Riorges

MODIFICATION N°2 : projet soumis à enquête publique

PLAN LOCAL D'URBANISME

*RAPPORT DE PRÉSENTATION &
NOTICE EXPLICATIVE*

2. LE REPERAGE DU BATIMENT AGRICOLE DE CHANCY

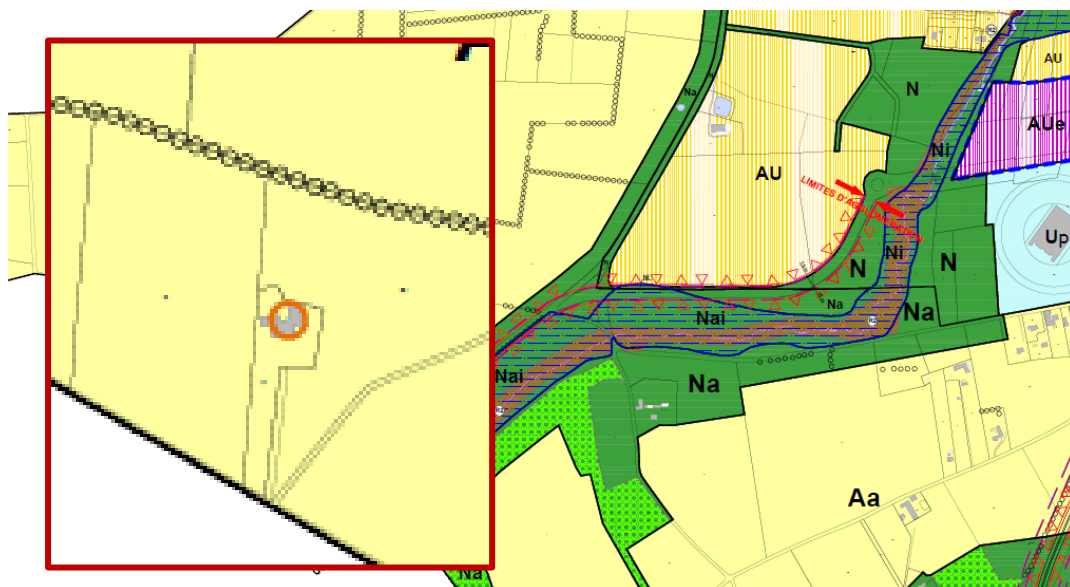
Il est proposé d'ajouter un bâtiment agricole identifié au titre de l'article R* 123-12 2^{ème} du code de l'urbanisme pouvant faire l'objet d'un changement de destination dans les conditions définies au règlement.

Il s'agit de la grange attenante à une habitation située à « Chancy » et cadastrée BN 0009.

4.1. RUE DE SAINT-ALBAN / SENTIER MARCEL GRENERY

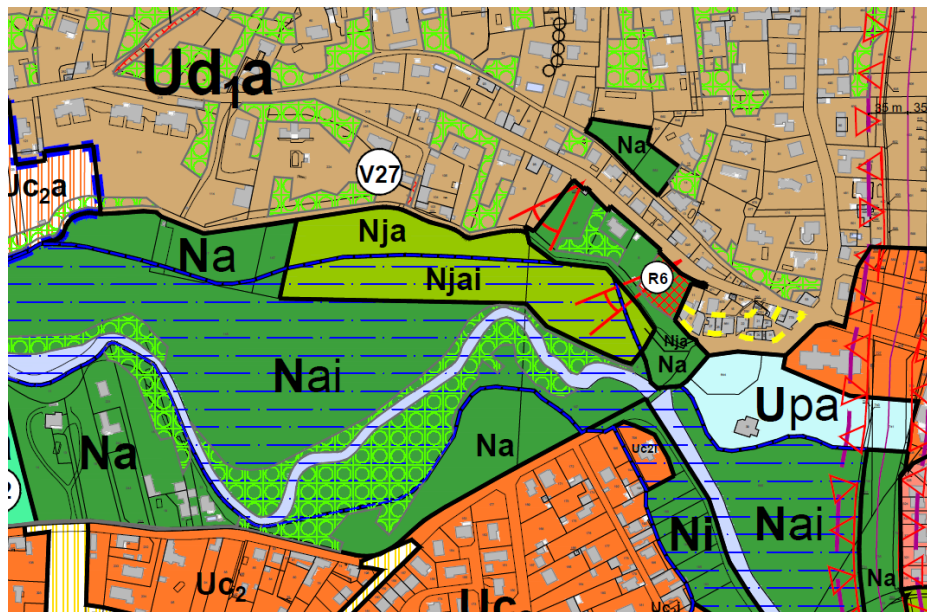
Objet : Agrandissement de la zone N au droit du tissu urbain constitué à l'angle des rues de Saint-Alban et de Saint-André.

Justification : afin de garantir et renforcer la préservation paysagère de ce secteur de la plaine de la Rivoire et de la vallée du Renaison notamment couvert par une Aire de mise en Valeur de l'Architecture et du Patrimoine (AVAP) et en cohérence avec la présence des deux cônes de vue, il est proposé de consolider la cohérence du **zonage en étendant la zone naturelle sur 3720m²** actuellement en zone Ud1a. Cela fait passer cette zone Na de 5635m² à 9355m².

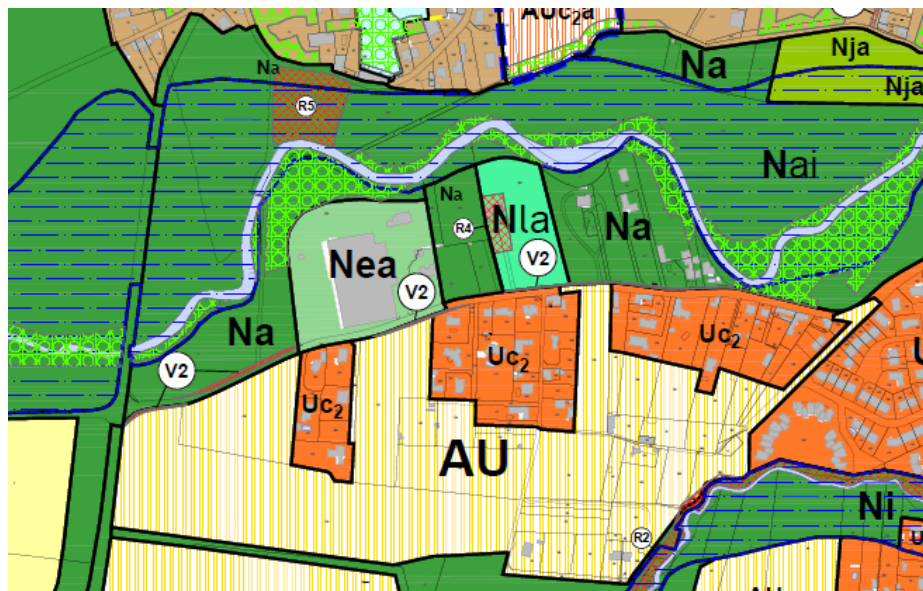
Supprimer : ce sera au futur plan masse de la ZAC de fixer les aménagements sur un secteur qui est encore en devenir. La zone reste en AU.

6.2.2. R4 – EQUIPEMENT DE PROXIMITE RUE DE SAINT-ANDRE – 10850M²

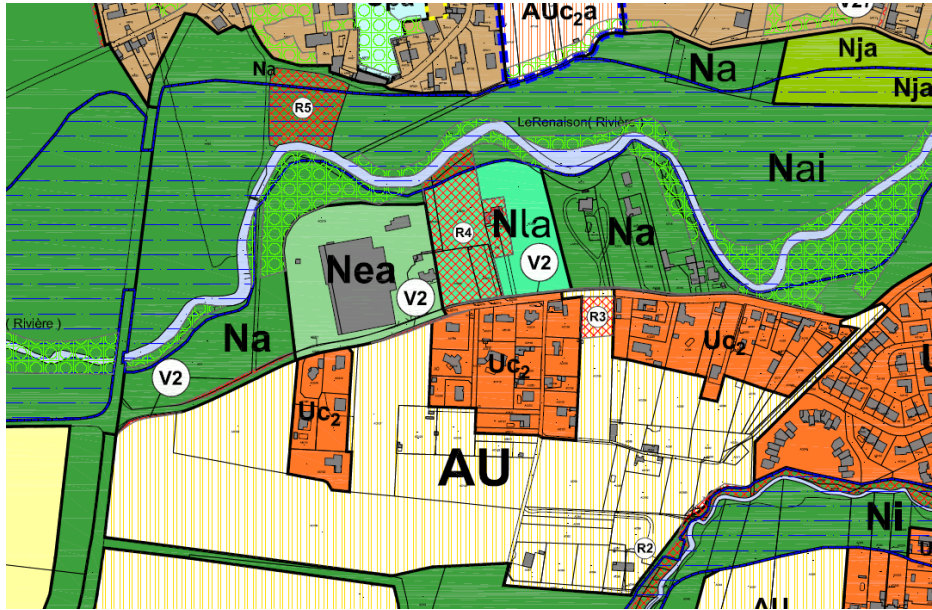
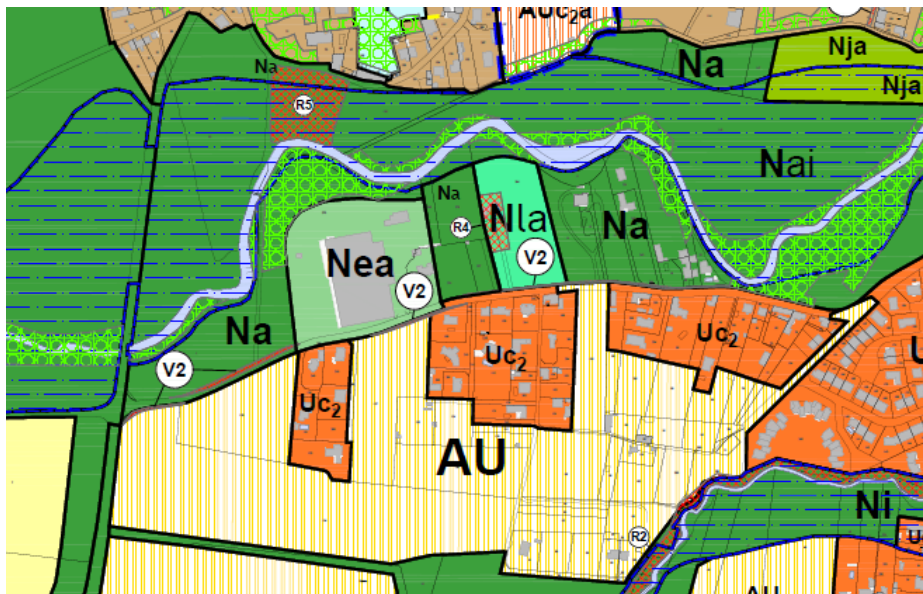
Réduire : conservation uniquement de l'emprise bâtie (parcelles AO 0009 et 0203), en cohérence avec le foncier communal à proximité, permettant un projet d'équipement suffisant. Par conséquent, évolution du zonage de la partie qui n'est plus couverte par l'ER : passage de Nla en Na.

Nouvelle emprise : 1474m².

6.2.3. R6 – PROTECTION DE LA VUE SUR LA VALLEE DU RENAISON – 2598M²

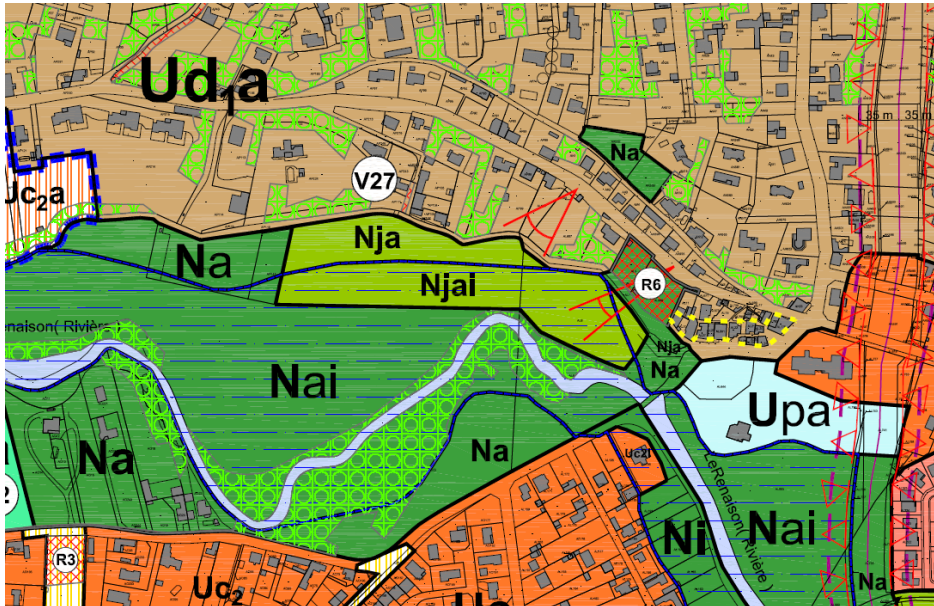
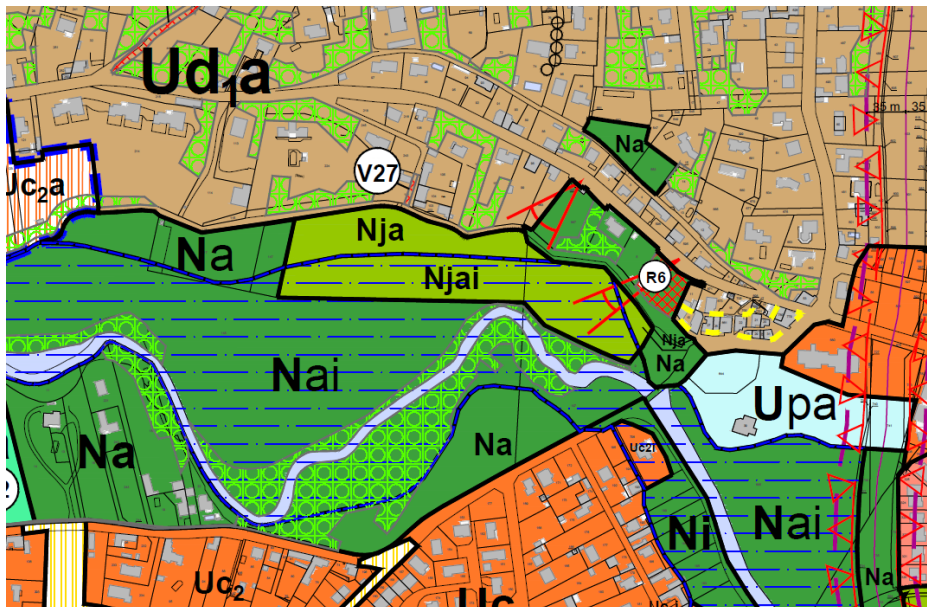
Réduire : conservation uniquement de la partie est (parcelle AL 0669) pour conforter la dimension paysagère et de transition naturelle de cet espace.

Nouvelle emprise : 1618m².

6.2.4. R11 – EXTENSION RIORGES CENTRE EQUIPEMENT(S) PUBLIC(S) – 6928M²

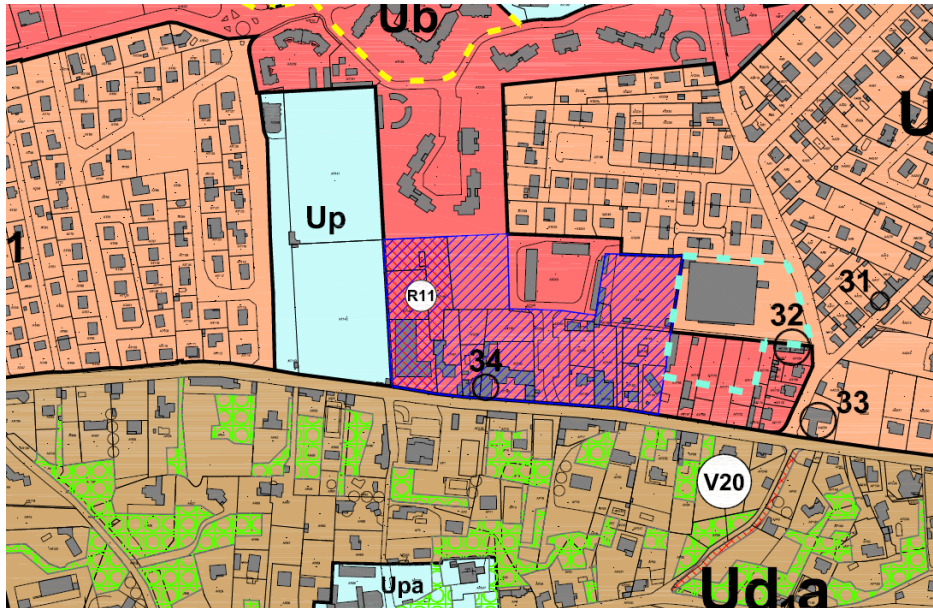
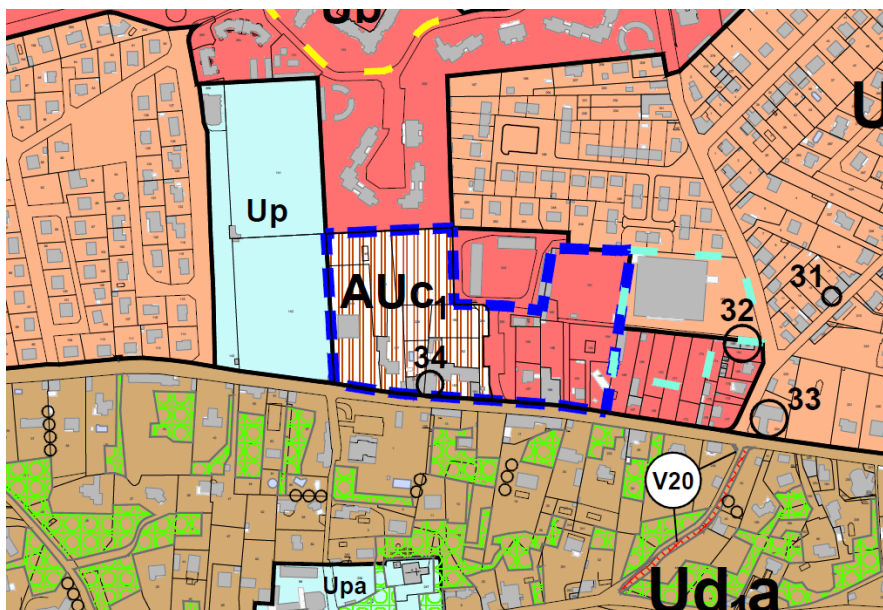
Supprimer : compris dans un périmètre de mise en attente d'un projet d'aménagement (PAPA), après étude, les orientations du futur projet démontrent qu'il n'est pas nécessaire d'avoir d'équipements publics à cet endroit et qu'il s'agit de privilégier la réalisation de logements. Une création d'OAP - également objet de la présente modification - reprend ces principes et supprime par conséquent le PAPA. Une zone AUc1 recouvre partiellement l'OAP, conformément au [nouveau tableau d'échéancier](#).

6.2.5. R13 – VALORISATION DU CORRIDOR BIOLOGIQUE DU COMBRAY – 4508M²

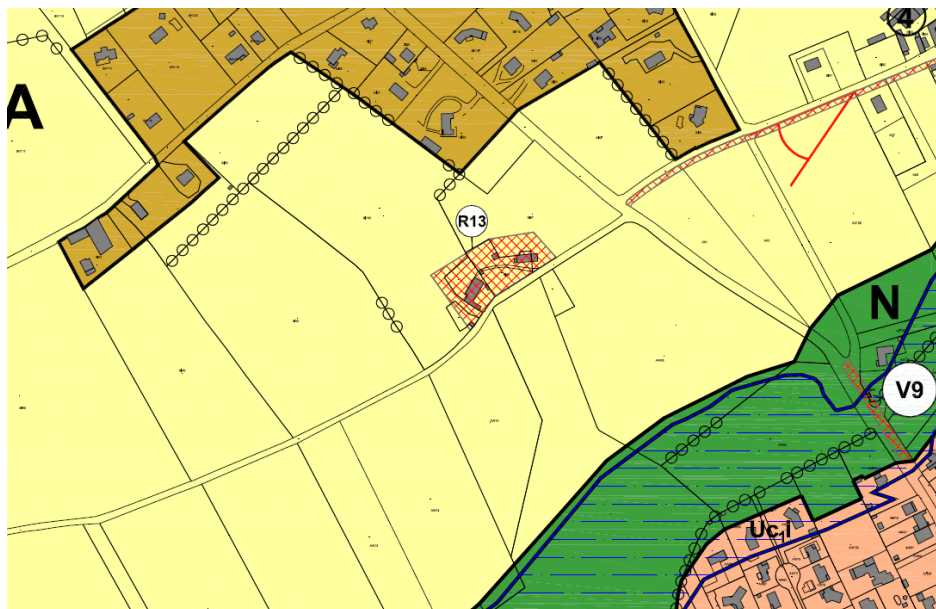
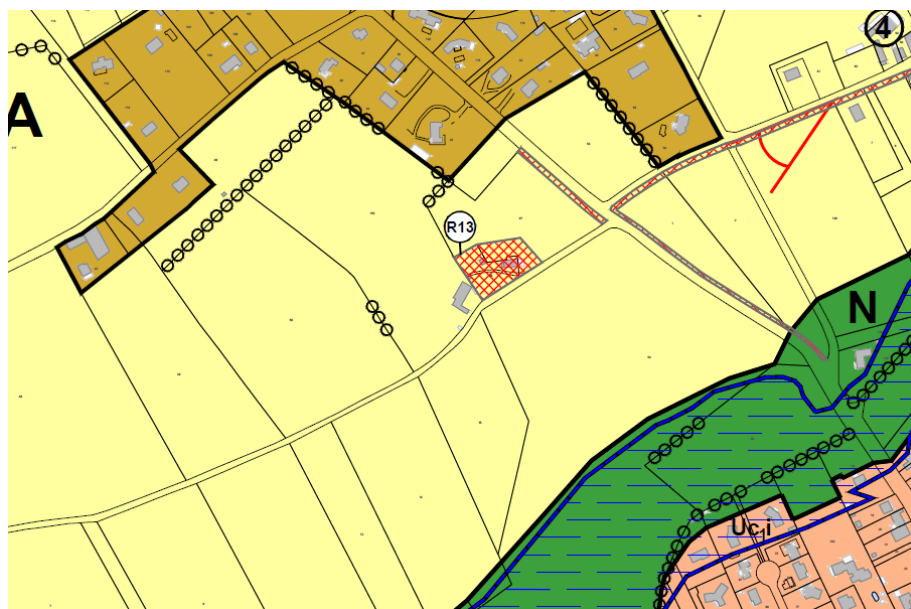
Réduire : le foncier a déjà été partiellement acquis (partie ouest), il convient de mettre à jour l'emprise restante.

Nouvelle emprise : 2584m²

6.2.6. R14 – EXTENSION DU PARC SPORTIF GALLIENI – 1320M²

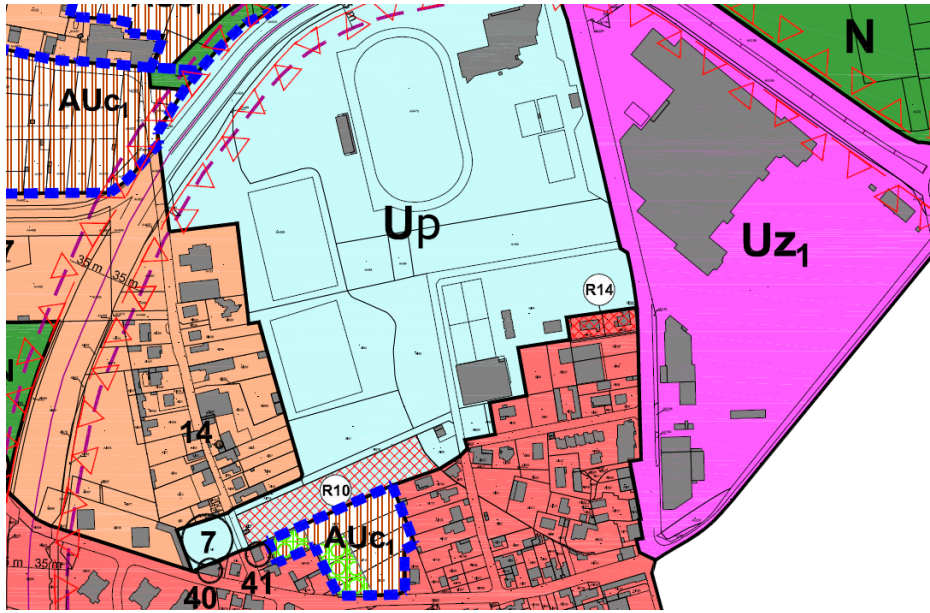
Renommer : il y a lieu de spécifier plus précisément l'enjeu de l'ER en tant qu'« ouvrage de régulation hydraulique »

6.2.7. R15 – AMENAGEMENT DE SQUARE A L'ANGLE DES RUES DES CANAUX ET CHANTOISEAU – 954M²

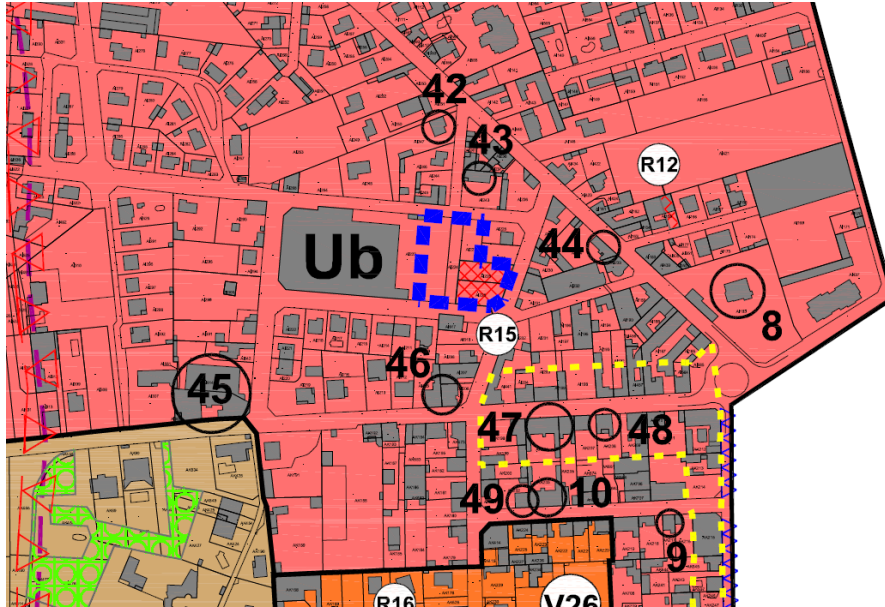
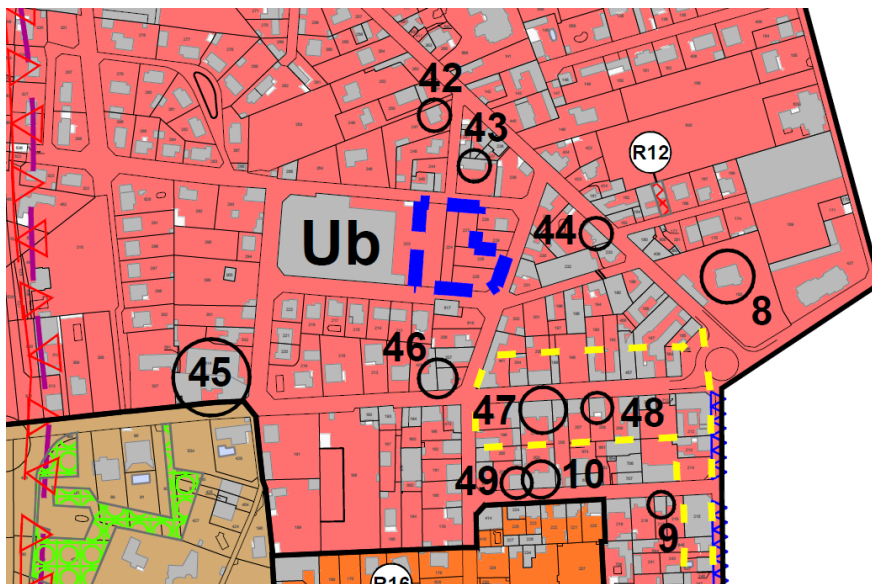
Supprimer : au regard de la présence effective d'une OAP sur le secteur concerné, dans laquelle un espace vert est déjà prévu, il n'est pas nécessaire de maintenir cet ER.

6.2.8. R16 – AMENAGEMENT DE SQUARE A L'ANGLE DE L'IMPASSE CHAMUSSY ET DE LA RUE PROFESSEUR LERICHE – 610M²

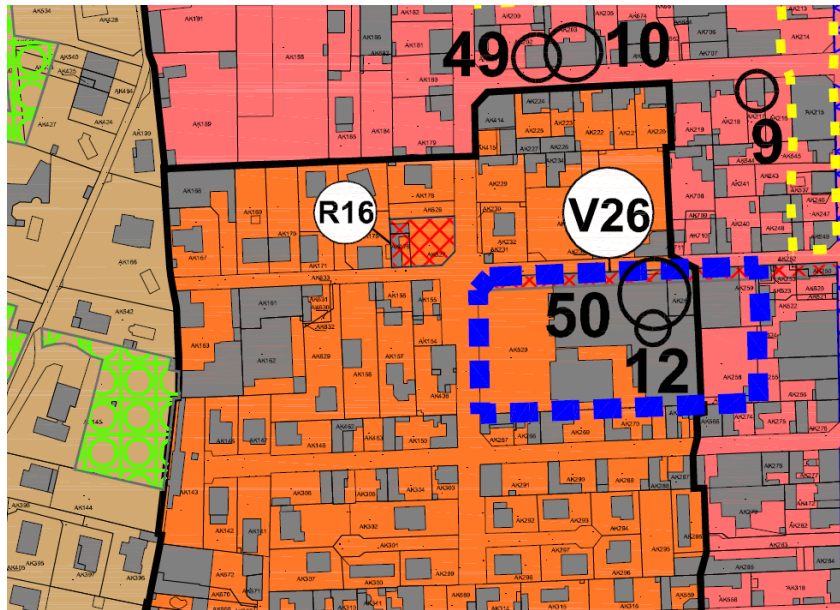
Renommer : en raison d'un changement de nom de rue, il y a lieu d'indiquer « Aménagement de square à l'angle de l'impasse Chamussy et de la rue Joséphine Baker »

6.2.9. R17 – PARKING PUBLIC – 12009M²

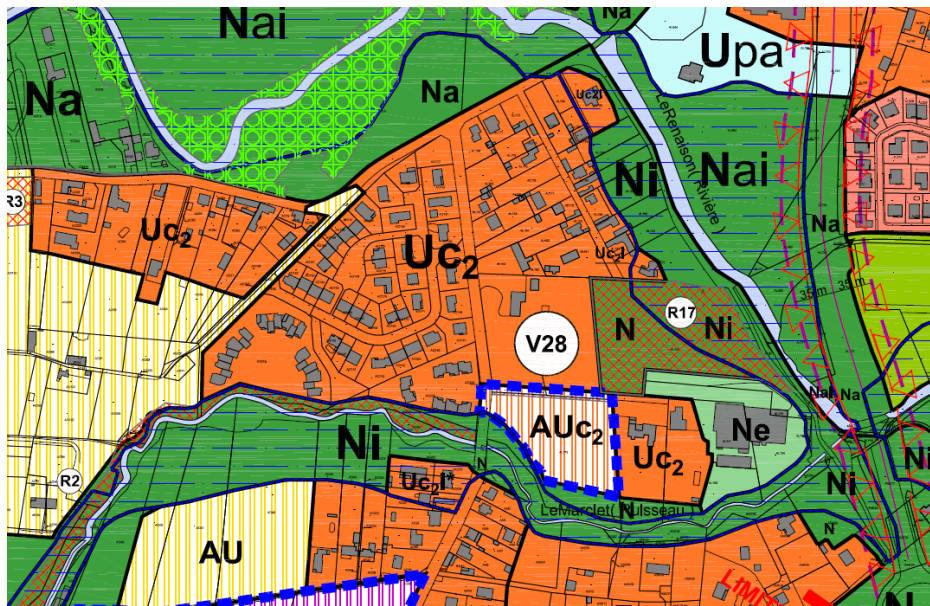
Renommer : il y a lieu de spécifier plus précisément l'enjeu de l'ER en tant que « parking public végétal et temporaire » dans le cadre d'événements.

6.3.1. V1 – ELARGISSEMENT CHEMIN DE LA PLAINE – 98M²

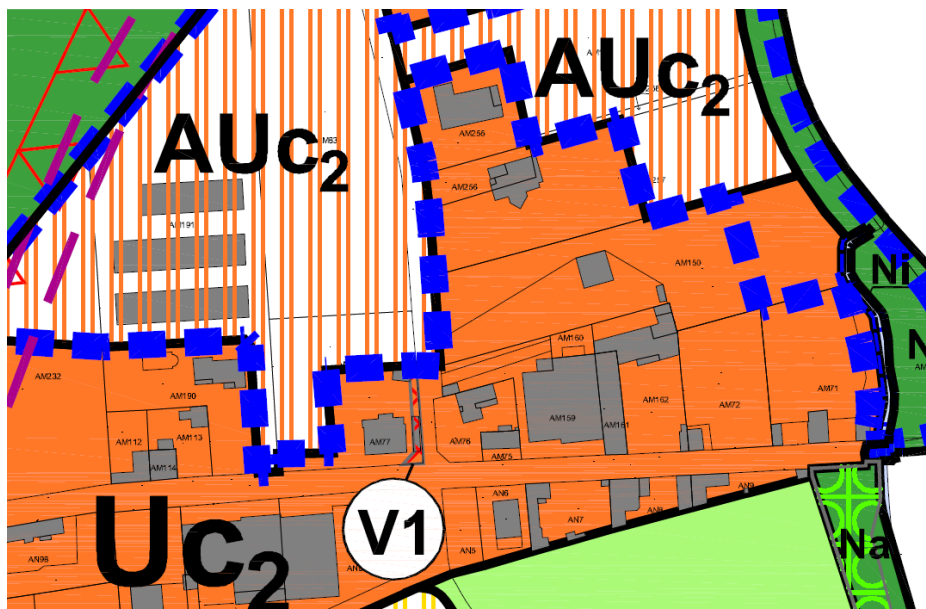
Supprimer : la sécurisation de la voie avec un pan coupé effectif est suffisante. A terme, une régularisation foncière sera à mener sans recours à un ER.

6.3.2. V4 – LIAISON PIETONNE RD9, ALLEE DE NEUBOURG – 4827M²

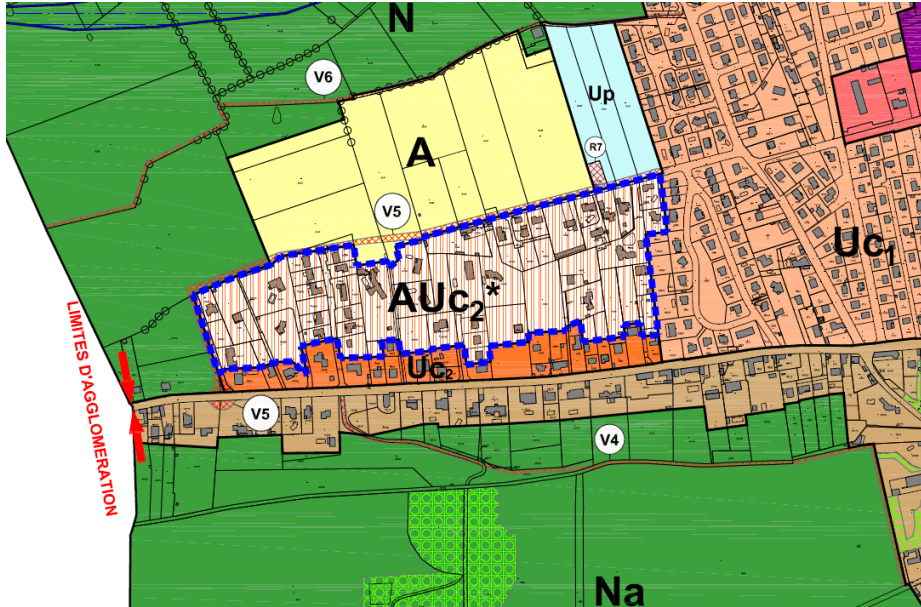
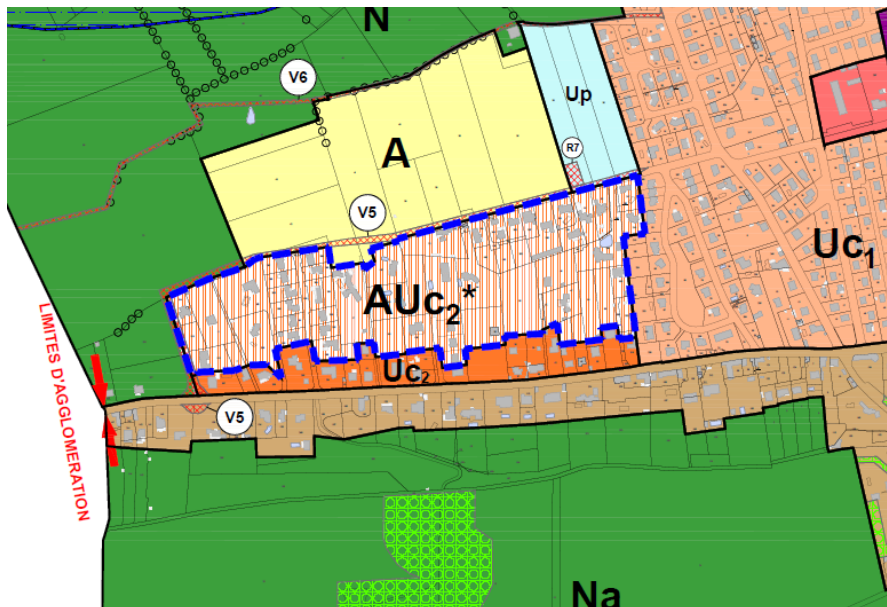
Supprimer : Riorges est déjà doté dans ce secteur de plusieurs cheminements piétons, plus accessibles ne nécessitant pas des aménagements trop lourds. A proximité, il convient de renforcer le bouclage avec la commune de Saint-Léger-sur-Roanne.
